Ulkonäöllinen muutos kiristinvarressa 534 0100 20

534 0100 20

INA 0042

Kuva 1: 534 0100 20 (uusi malli)

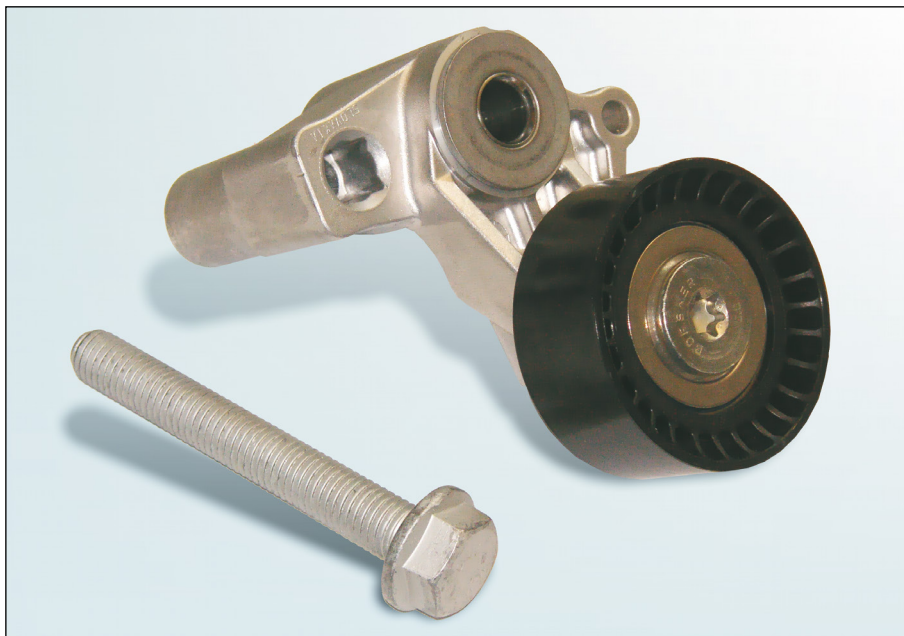
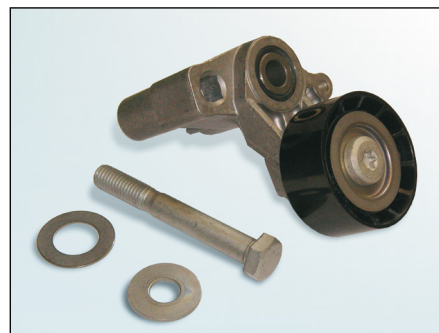
Jatkuvan tuotekehityksen vuoksi kiristinvarseen (tuotenro INA. **534 0100 20**) on tehty muutoksia. Aikaisemmin irtosilla varustettu kiristinvarsi on korvattu uudella yhteisellä kokonaisuudella. Lisäksi kiinnitysruuvi on uusittu.

Siirtymäajan puitteissa toimituksissa voi esiintyä molempien mallisia kiristinvarsia. Kumpikin malli täyttää tekniset vaatimukset ja niitä voidaan käyttää rajoituksetta.

UUDEN KIRISTINVARREN ASENNUKSESSA TULEE KÄYTTÄÄ MUKANA TOIMITETTAVAA KIINNITYSRUUVIA. KIRISTYSMOMENTTEJA ON NOUDATETTAVA!
